改善箇所説明図

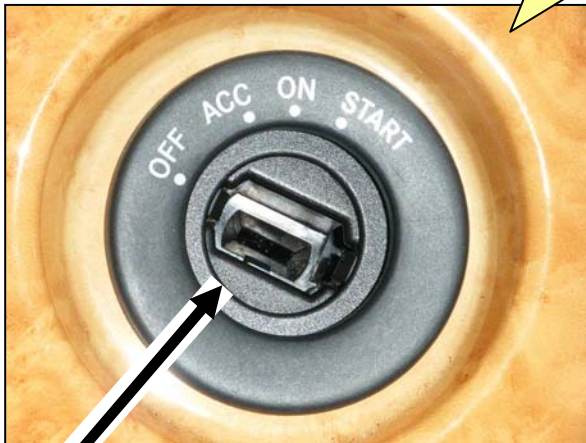
基準不適合発生箇所

イグニッション・キー・シリンダにおいて、“ON”位置の節度が弱いものがある。そのため走行中にイグニッション・キーに触れるとキーポジションが“ON”から“ACC”へ動き、エンジンが停止してしまうおそれがある。

対策部品
(節度強化リング)

全車両、イグニッション・キー・シリンダを点検し、該当品の場合は、対策部品(節度強化リング)を取り付ける。

識別 : 運転席のドア・ドアキャッチ固定ボルト(下側)頭部に黄色ペイントを塗布する。
